Mission régionale d'autorité environnementale
CENTRE - VAL DE LOIRE

Avis délibéré

**le projet de création du parc éolien de la Vallée Ferron sur le territoire de
la commune des Villages Vovéens (28)**

N°MRAe 2024-5093

Potentiel tracé de raccordement externe jusqu'au poste privé « Justice », source : dossier de demande d'autorisation, page 214 de l'étude d'impacts (EI)

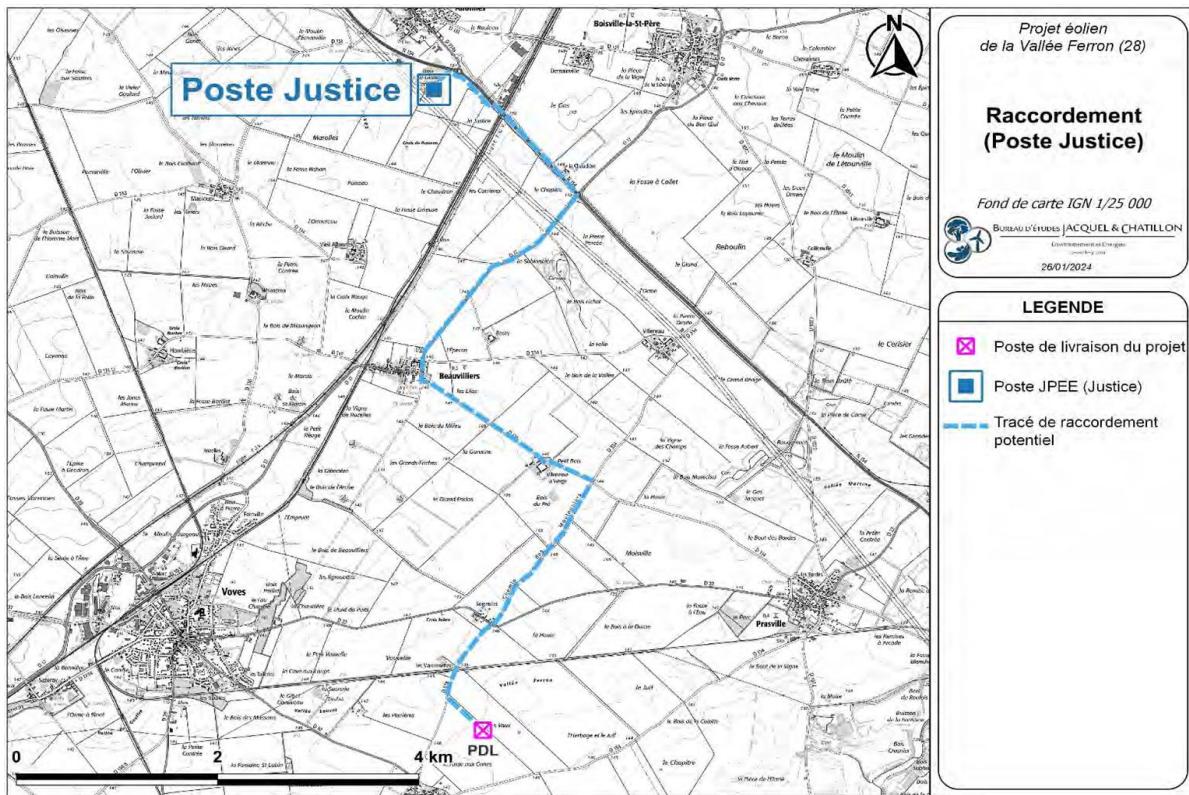
L'autorité environnementale rappelle que, conformément à l'article L. 122-1 du code de l'environnement, lorsqu'un projet est constitué de plusieurs travaux, installations, ouvrages ou autres interventions dans le milieu naturel ou le paysage, il doit être appréhendé dans son ensemble, y compris en cas de fractionnement dans le temps et dans l'espace et en cas de multiplicité de maîtres d'ouvrage, afin que ses incidences sur l'environnement soient évaluées dans leur globalité. Le raccordement du parc au réseau électrique, indispensable à son fonctionnement, fait ainsi pleinement partie du projet et doit à ce titre être présenté et évalué en même temps. Le fait de dresser une liste des incidences ne constitue pas une évaluation des impacts.

L'autorité environnementale recommande de compléter l'étude d'impact par une évaluation des incidences des différentes modalités de raccordement du projet au réseau, susceptibles d'être mises en œuvre.

Implantation des points de mesure de bruit. (Source : Etude d'impact, page 55)

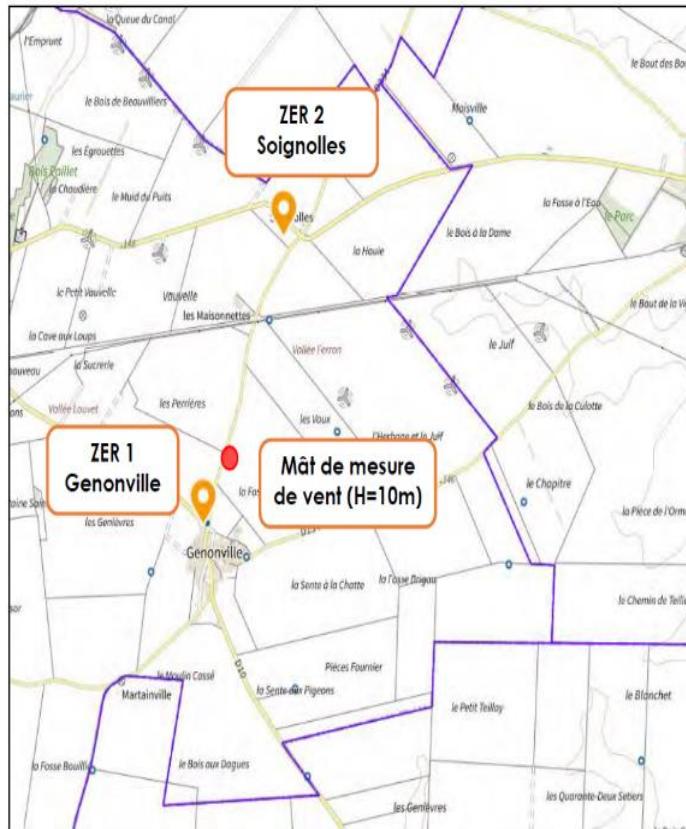
Une étude présentant des simulations prévisionnelles se basant sur les caractéristiques techniques des machines envisagées est présentée. Les niveaux de bruit ambiant maximums ont été calculés en prenant en compte le modèle d'éolienne envisagé. Les résultats montrent un risque de dépassement des émergences réglementaires au droit de certaines habitations en période nocturne pour le secteur sud-ouest. Aucune tonalité marquée n'a été modélisée. Le pétitionnaire propose la mise en place d'un plan de bridage adapté au modèle d'éolienne retenu afin de respecter les exigences réglementaires. De plus, le porteur de projet réalisera des contrôles sonométriques à la mise en service du parc, afin de valider les résultats obtenus par modélisation.

L'autorité environnementale recommande de bien procéder à la vérification des ambiances sonores, après un fonctionnement significatif, et le cas échéant d'ajuster les paramètres du bridage, sans remettre en cause ceux nécessaires à la protection de l'avifaune et des chiroptères.
